Oggetto: [ID 2376] Art. 19 DLgs 152/2006 e art. 48 L.R. 10/2010. Verifica di assoggettabilità a VIA, relativa al nuovo *"Impianto di elettrolisi per la produzione di Idrogeno rinnovabile presso il Parco Industriale di Solvay Chimica Italia S.p.A. nel Comune di Rosignano Marittimo (LI)"*. Proponente Sapiro Produzione Idrogeno Ossigeno S.r.l. – Trasmissione integrazioni e chiarimenti.

Contributo tecnico istruttorio ARPAT AOOGR / AD Prot. 0101881 Data 12/02/2025 ore 08:28

Percorso della tubazione di acqua demineralizzata

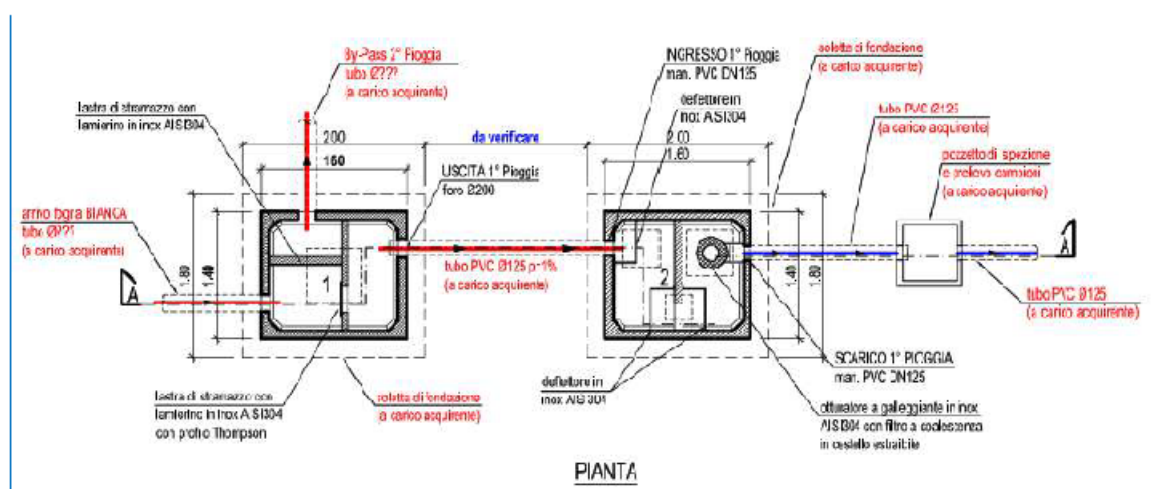
Si ritiene che in fase autorizzativa debba essere fornita una planimetria di dettaglio riportante tutti i flussi dell'acqua del processo.

In merito alla planimetria riportante il dettaglio di tutti i flussi dell'acqua di processo, si faccia riferimento alla Tavola n. 7 "Gestione delle acque meteoriche" file 09tav7_gest_acque_meteoriche Rev. 1 depositata in fase di istanza e all'immagine sotto riportata, che illustra il percorso della tubazione di acqua demineralizzata dal punto di produzione/stoccaggio di Solvay al B.L. Sapiro.

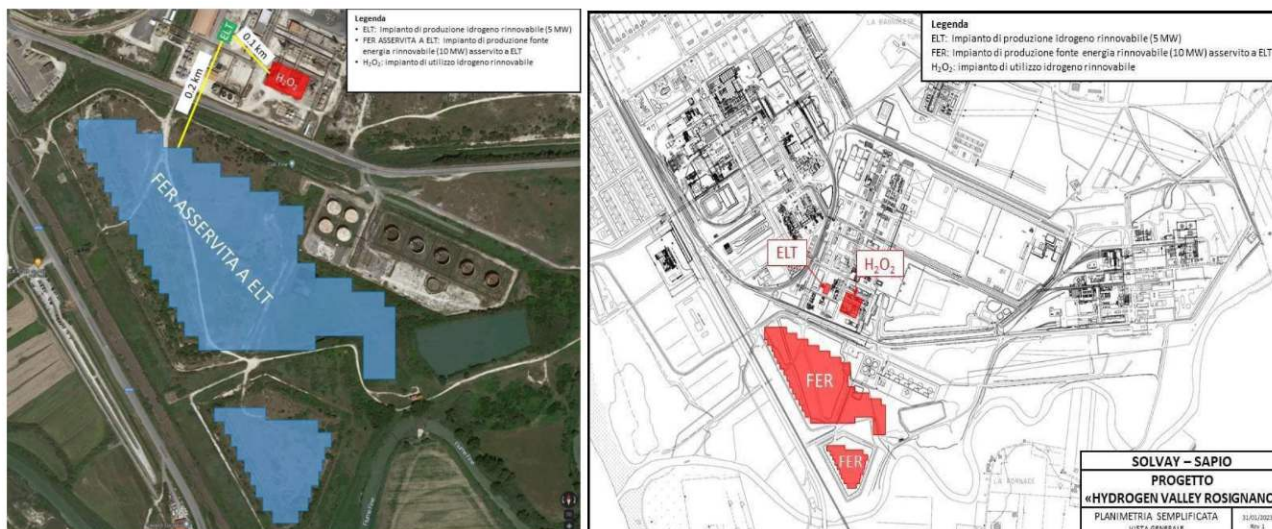
Per quello che concerne l'impianto fotovoltaico è riportata solo la potenza di picco pari a circa 10 MW. Si ritiene opportuno che il proponente specifichi, sinteticamente le caratteristiche dell'impianto FV, la tipologia d'installazione, l'ubicazione all'interno dell'area Solvay, l'energia stimata prodotta annualmente, l'eventuale possibilità di sistemi di accumulo oppure di produzione solo giornaliera etc.

Il proponente espliciti quanta energia prodotta dall'impianto FV sarà destinata all'impianto di produzione idrogeno e se è previsto un eventuale utilizzo per altri ulteriori scopi, oltre a quello del progetto. In qual misura e quando si avrà prelievo dalla rete ovvero in qual misura e quando sarà sfruttata l'energia prodotta.

Il proponente oltre alle ore di funzionamento annuali, specifichi quante ore al giorno e quanti giorni alla settimana funzionerà l'impianto di elettrolisi. Fornisca un quadro di riferimento dell'idrogeno prodotto, in virtù della potenza di picco installata da fonte rinnovabile, la capacità produttiva dell'impianto FV, l'utilizzo di acqua in kg/h, l'idrogeno prodotto in kg/h e l'ossigeno prodotto in kg/h. Riporti quindi in maniera più' dettagliata quindi le modalità di funzionamento, al fine di redigere e stimare un bilancio energetico, al fine di mitigare gli impatti.

L'idrogeno verrà prodotto grazie alla fornitura di energia elettrica da parte dell'impianto fotovoltaico, che sulla base dei dati radiometrici relativi ai database Meteonorm e Pvgis e tenendo conto dell'effetto della temperatura sulle prestazioni energetiche dei moduli, è stata stimata pari a 14.654 MWh/anno. Tale produzione energetica consentirà di ottenere un quantitativo di idrogeno pari a circa 287 tonnellate/anno. Al momento non è ancora noto se verranno impiegate altre fonti di energia elettrica rinnovabile quali PPA a fronte di potenziali impieghi futuri dell'idrogeno verde sia interni che esterni allo stabilimento, per tale motivo, si ritiene quindi opportuno considerare la massima producibilità dell'impianto di elettrolisi pari a 8400 h/anno, ossia pari a circa 755 tonnellate/anno.

L'impianto fotovoltaico che verrà costruito dalla Società Solvay sarà della tipologia con pannelli fissi, avrà una capacità di circa 9,5 MWp e sarà realizzato nella zona limitrofa all'impianto di produzione di acqua ossigenata, come indicato nella cartografia semplificata.

L'energia prodotta annualmente ad oggi è stimata in 14.654 MWh/anno. Visto che l'engineering non è ancora concluso tale valore potrebbe anche essere modificato. Tutta l'energia elettrica prodotta verrà utilizzata per produrre idrogeno verde, anche se non è previsto alcun sistema di accumulo dell'energia elettrica.
